ADALUPPDRATTUR

SKÓGARAS A. 220 HAFNARFIRÐI.

VERK:
KVARDI: 1:100
DAGS: 07.02.2007
ÚTLIT OG SNEIDINGAR TEIKN: BMM
SKRÁ:

A
A-101

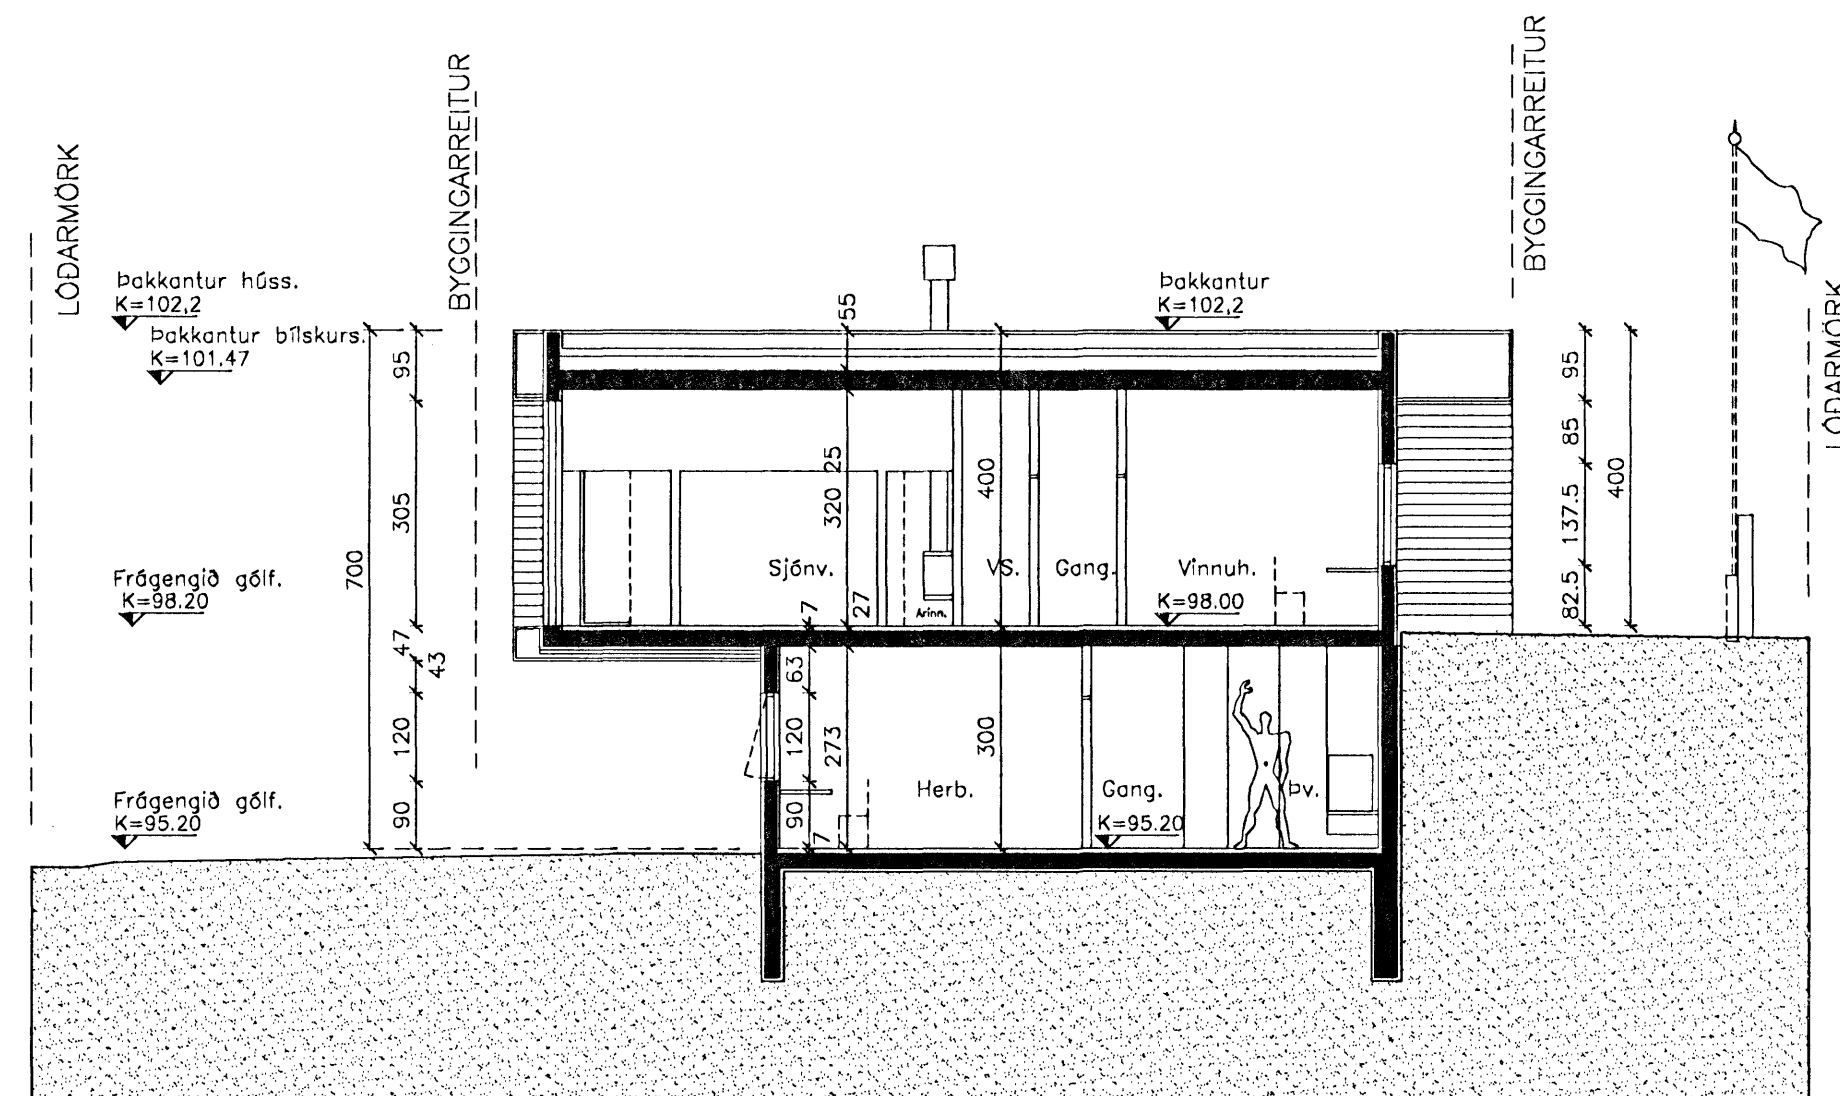
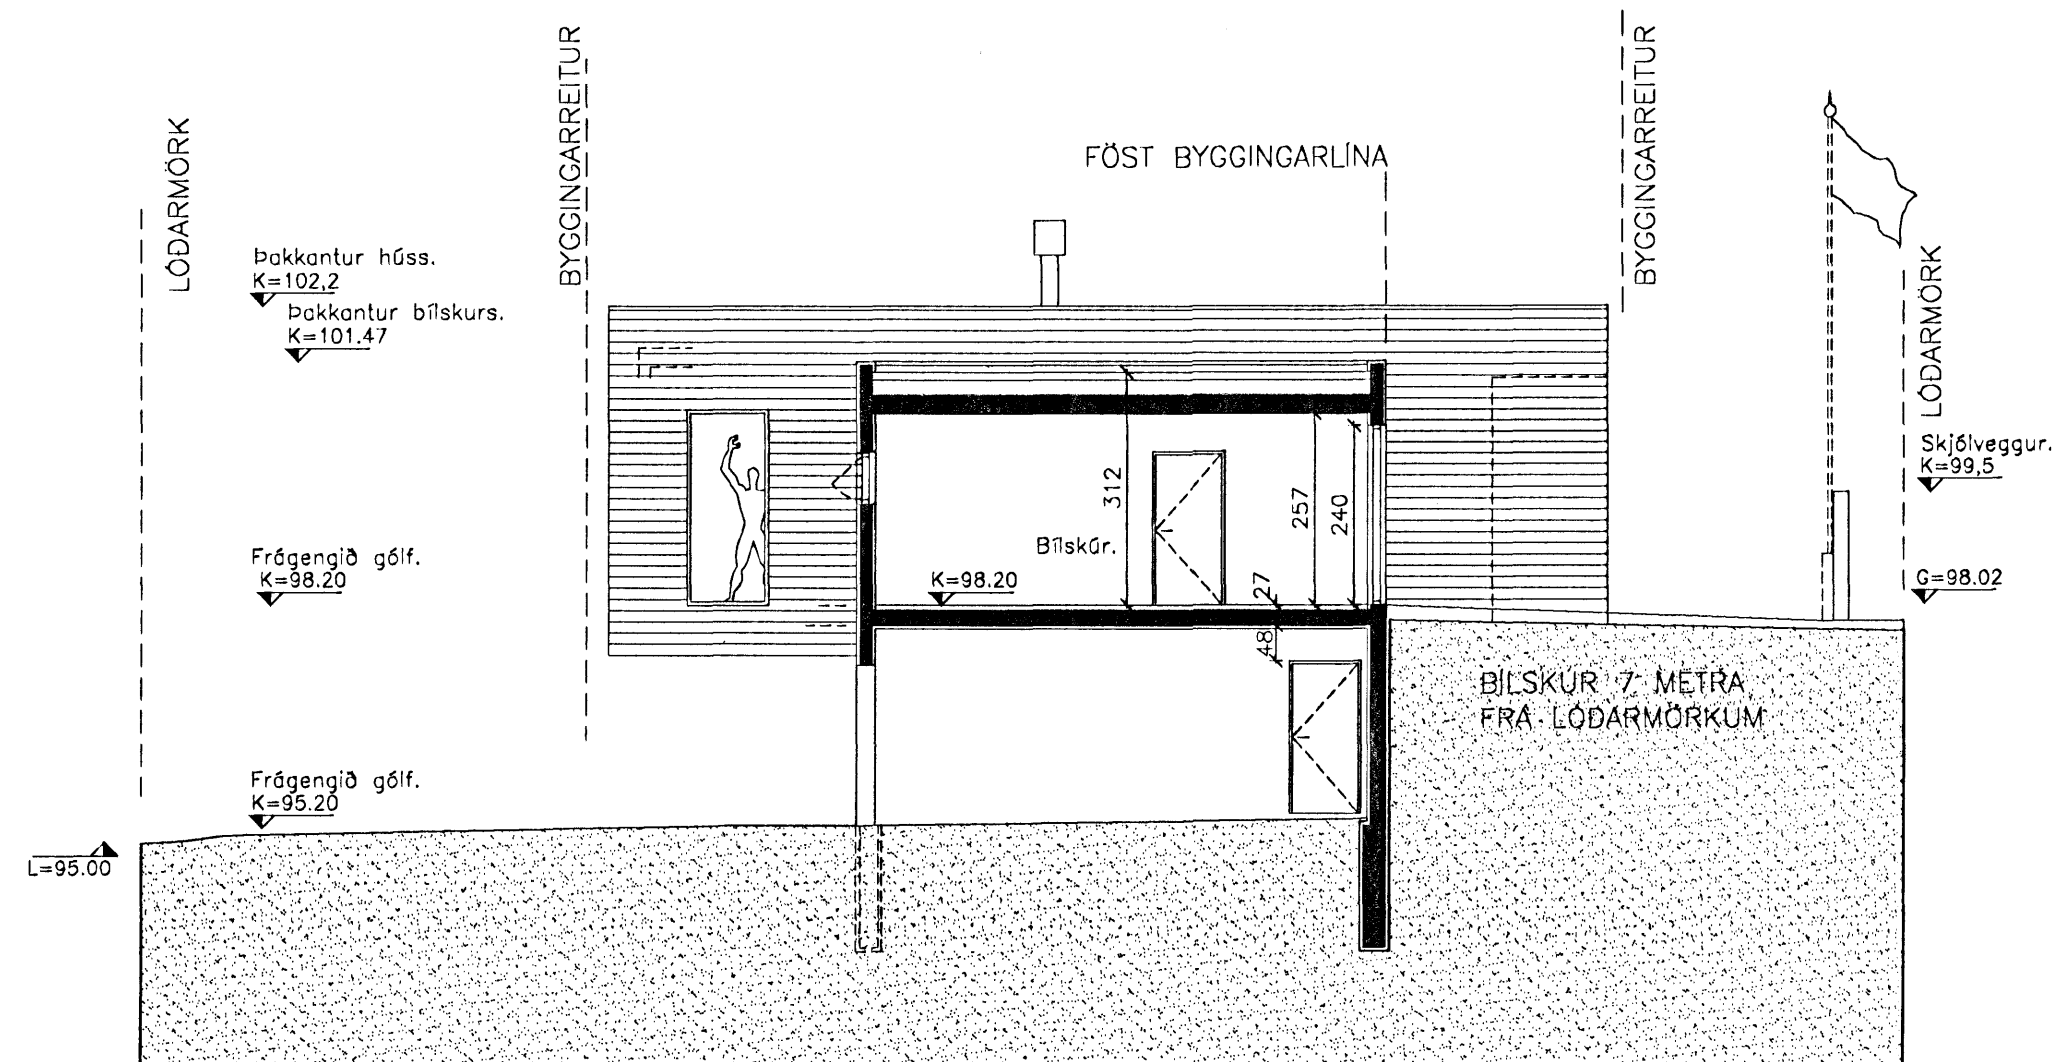
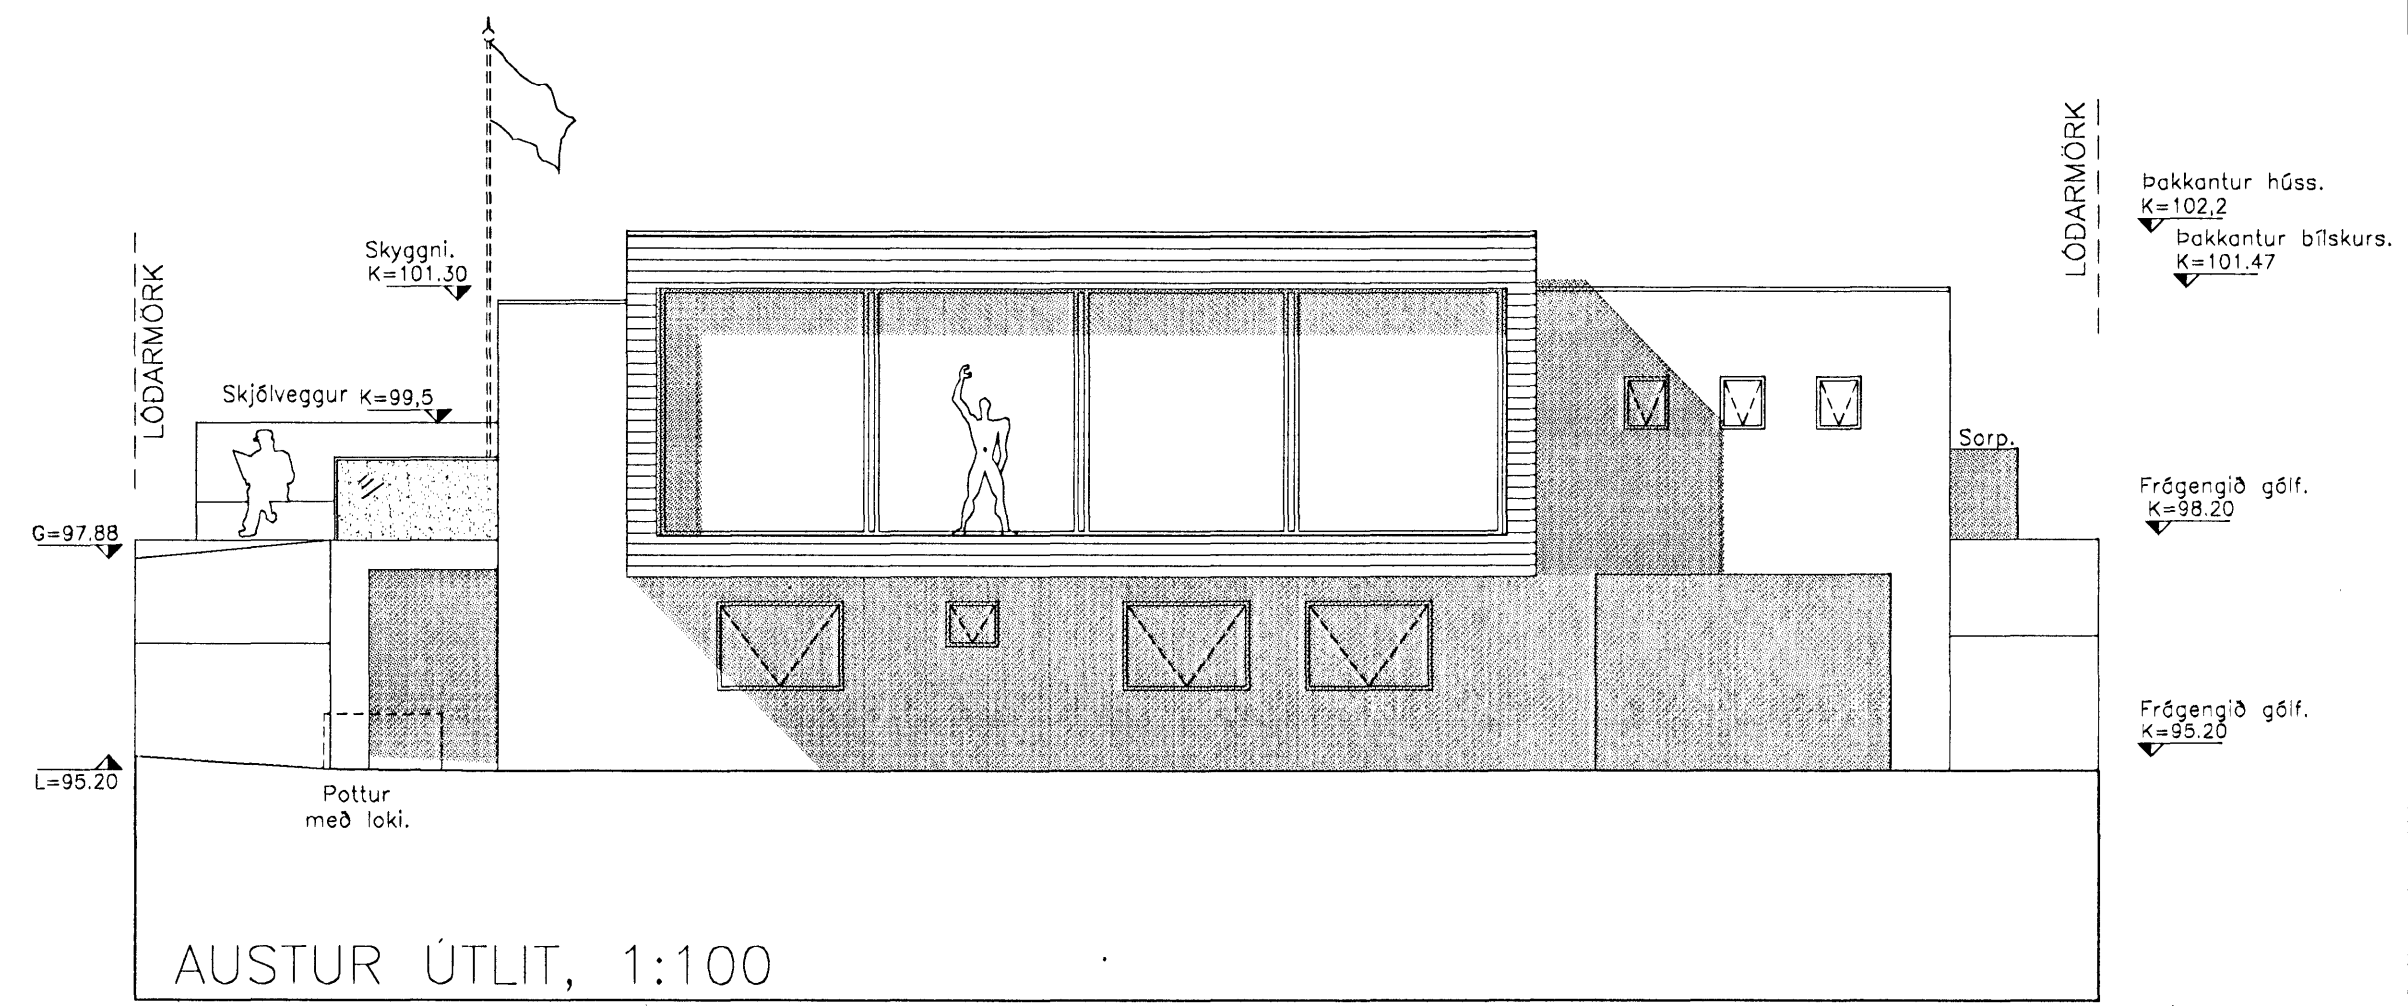
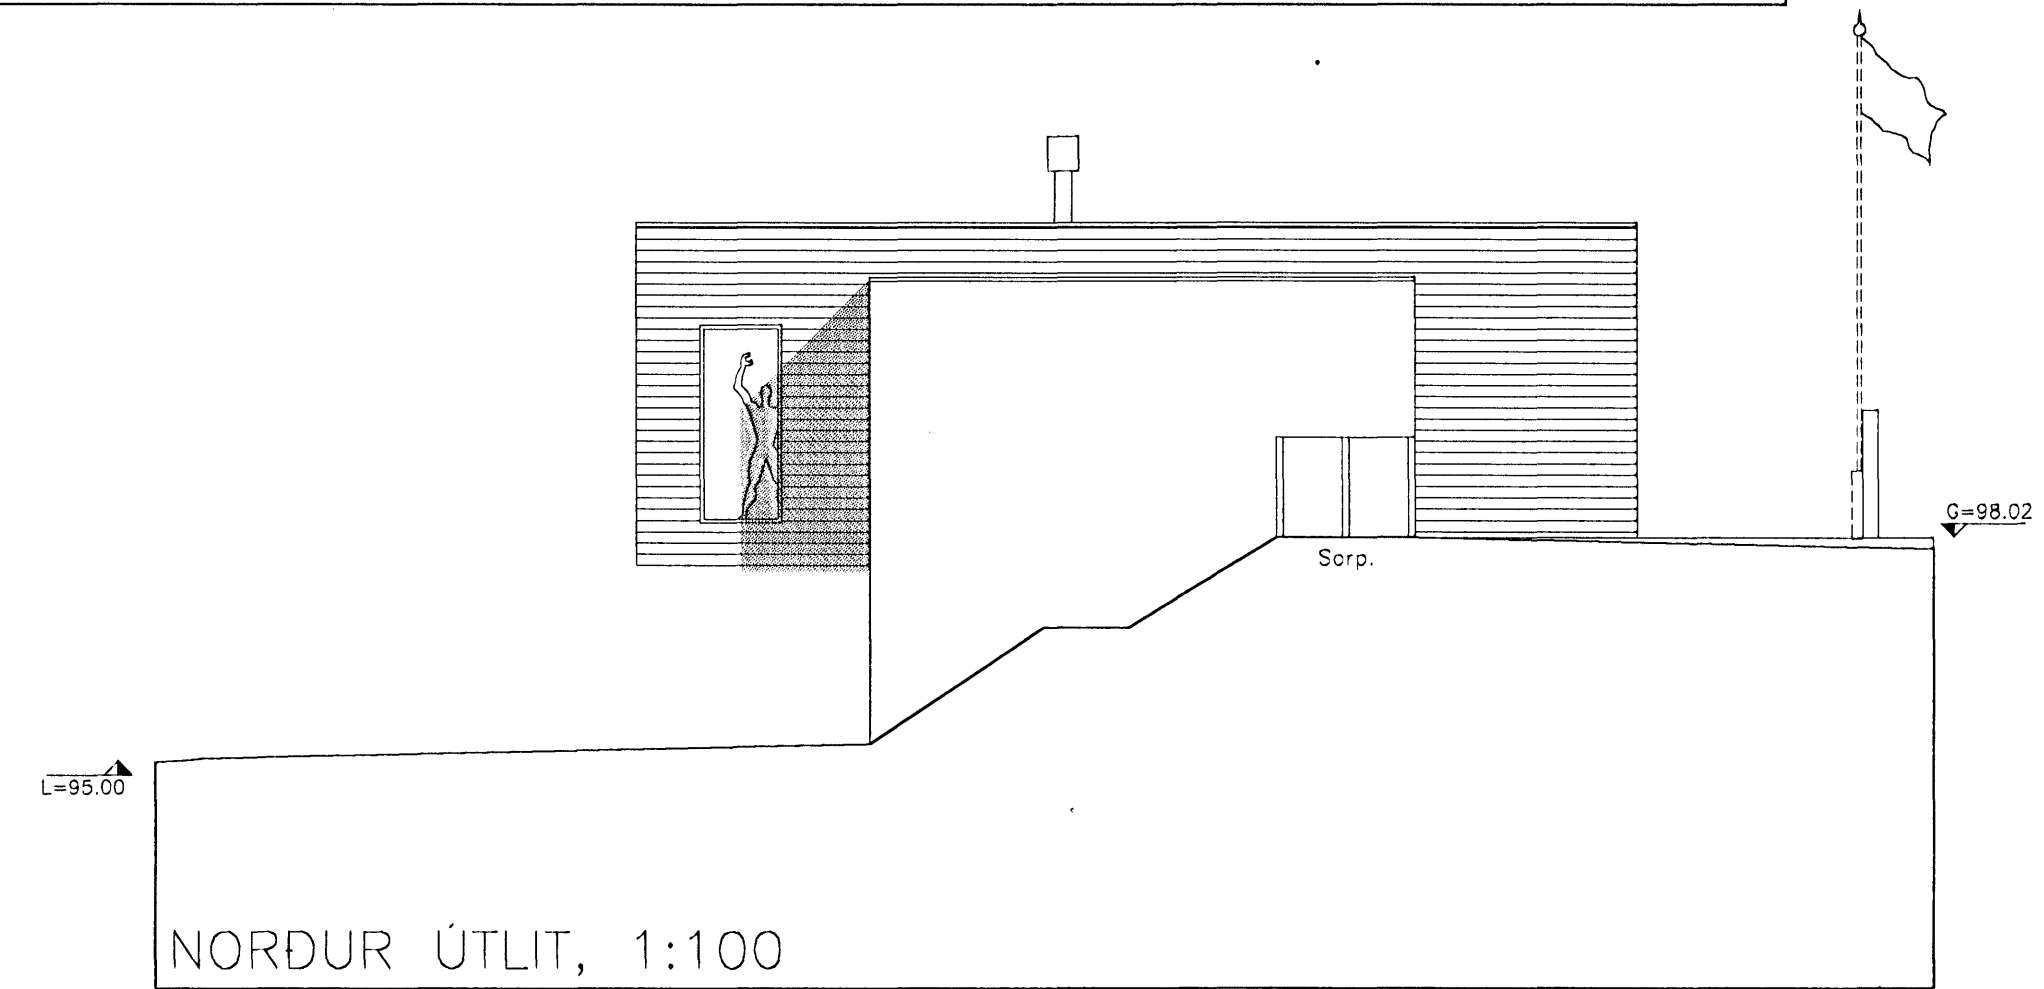
A-breyting :
Þúð er að hækka efstu brún húss úr kóta 101,6 í kóta 102,2.
Frágengin gólfplata á efri hæð hækkar úr 98,00 í 98,20 og plata á neðri hæð lækkar úr 95,30 í 95,20.
Húsið fært að byggingarlínu til norðurs. Bílskúr minnar, sorp flyst. Smávægilegar breytingar á innra skipulagi.
Skráningartafli breyttist í samræmi.
